工程指示 / 要求簡箋(E.I.)

工程指示編號：EI /5405/ 22

工程名稱：將軍澳日出康城 11

工程項目：幕牆 回覆王良 安裝扣線加墊片方法 (1mm 鋁片)

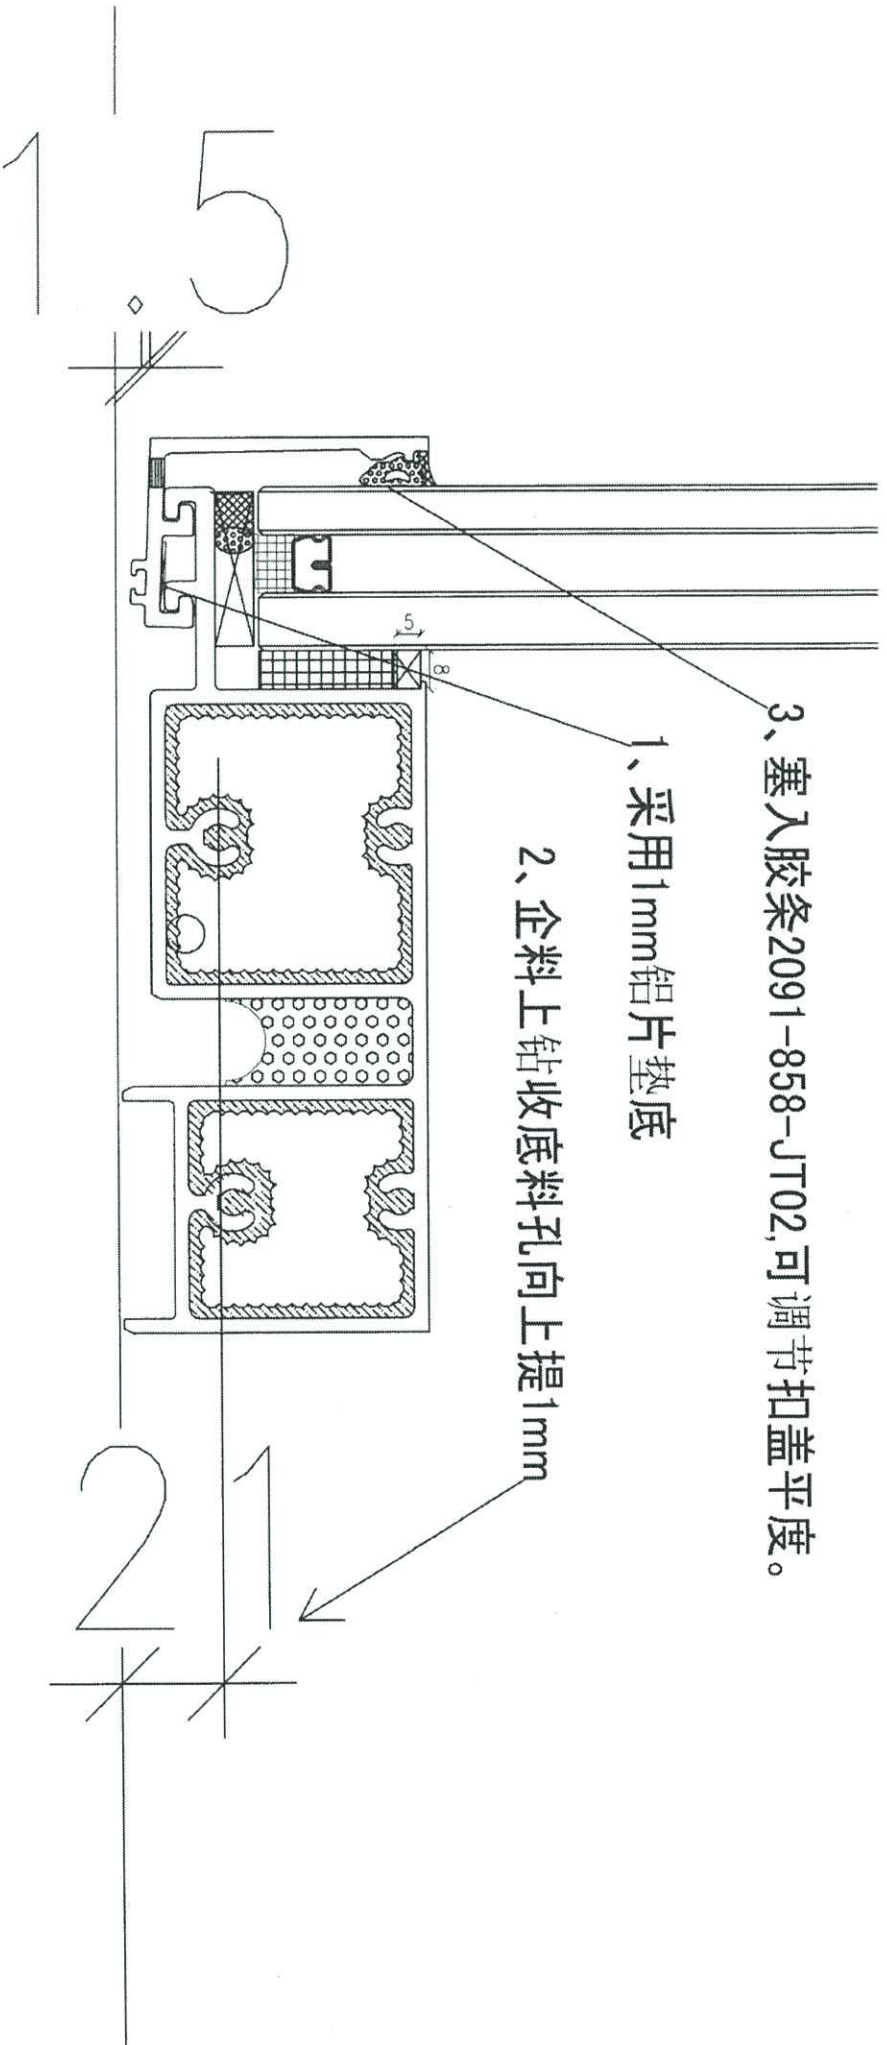
1、横向扣盖与各横料+2091-858-JT02 配套反弹出 1~1.5mm。見附頁。

所有橫扣蓋扣腳內加貼 50\*14.5\*1mm 鋁片。

2、所有梗框企加大中橫避位缺口為 24mm、底橫位避位缺口為 10mm。見附頁。

3、所有有生框的单元件，頂格、底格轉為梗框的企向反轉料，下料長度縮減 2mm，

兩端避位各縮減 1mm，保持見光尺寸不變。

目的：橫向扣蓋安裝時不會被企向該位頂，方可調節尺寸。見附頁。

# 858安装扣盖調節高度尺寸

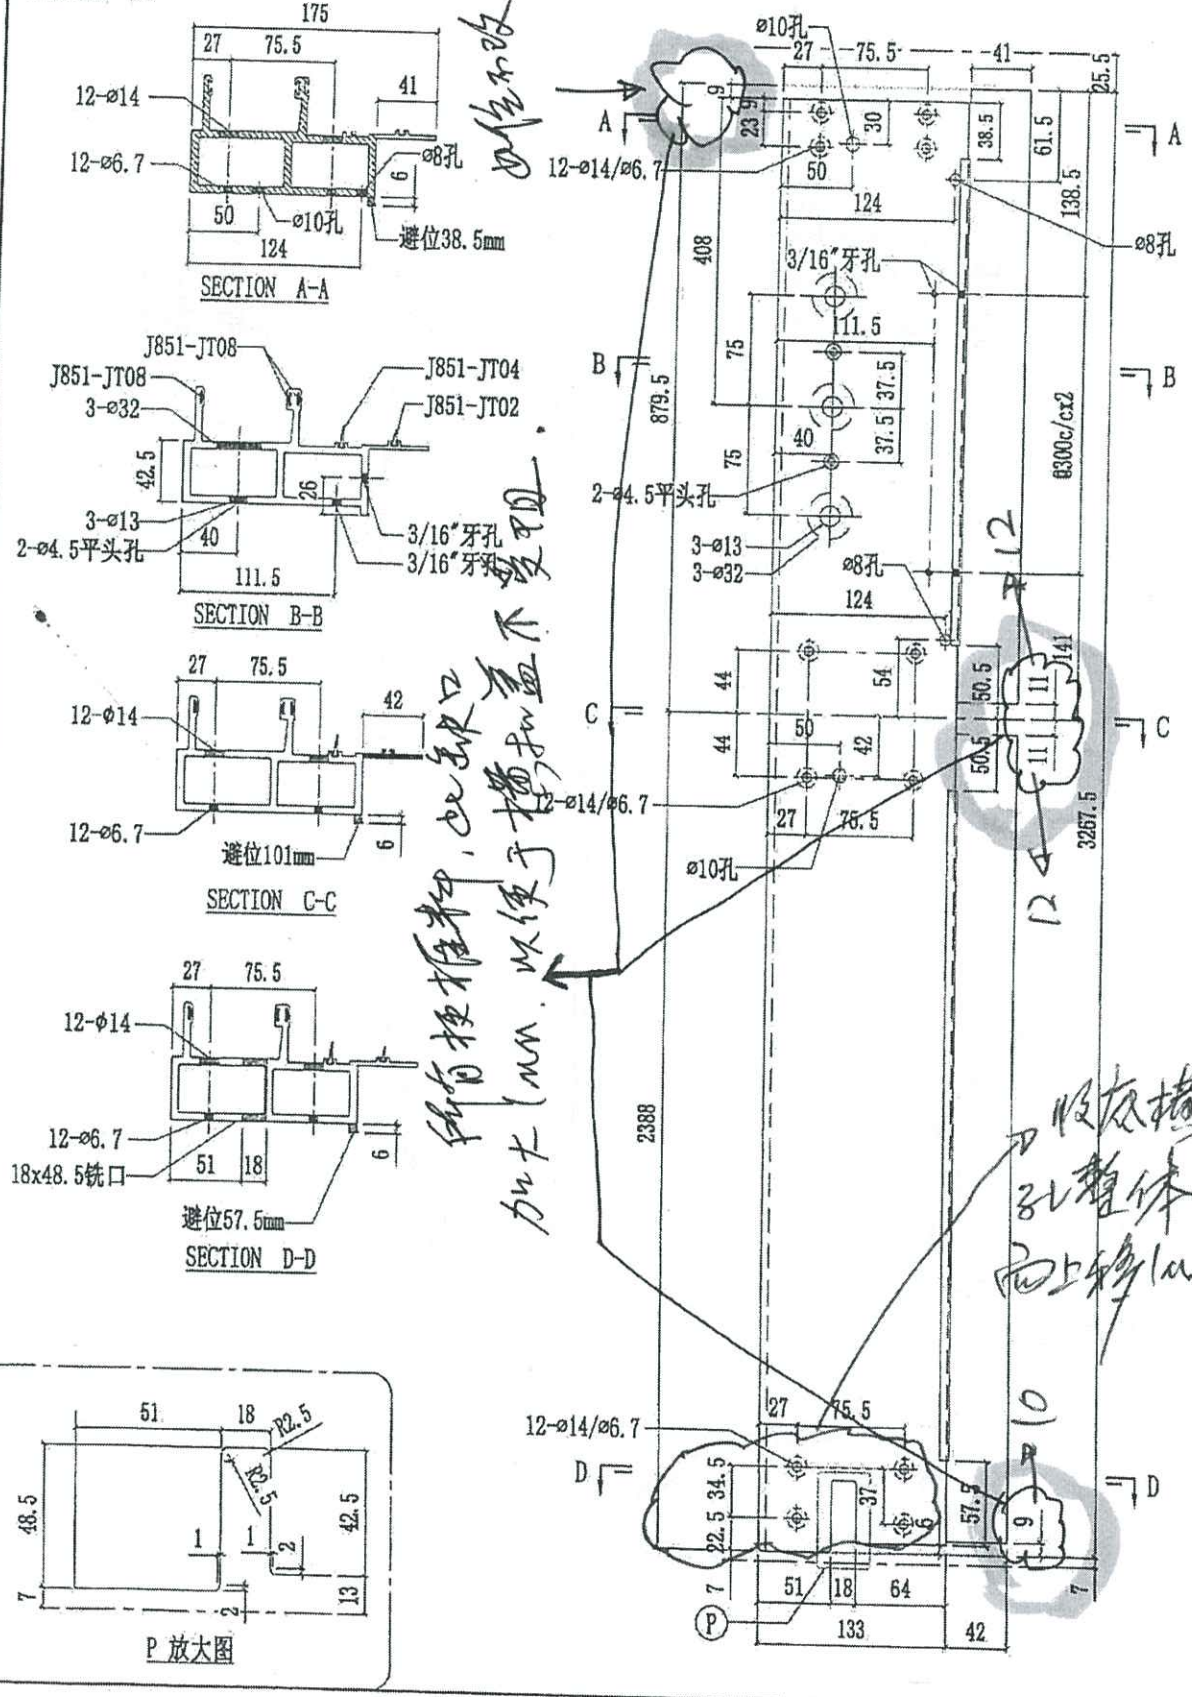
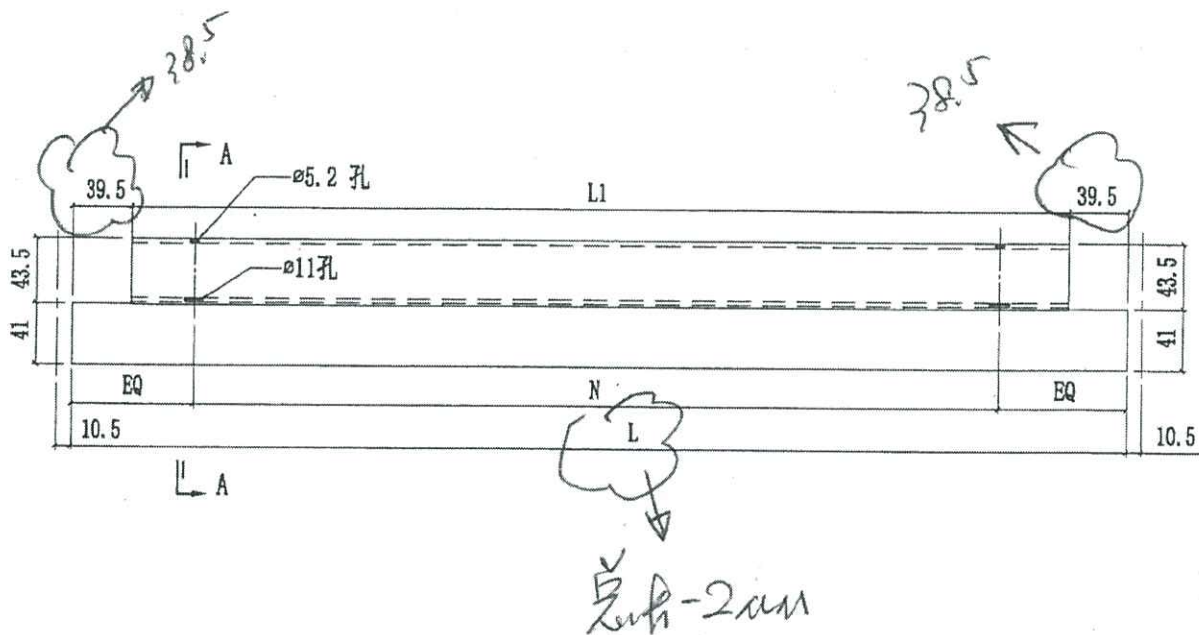
3、塞入胶条2091-858-JT02,可调节扣盖平度。

1、采用1mm铝片垫底

2、企料上钻收底料孔向上提1mm
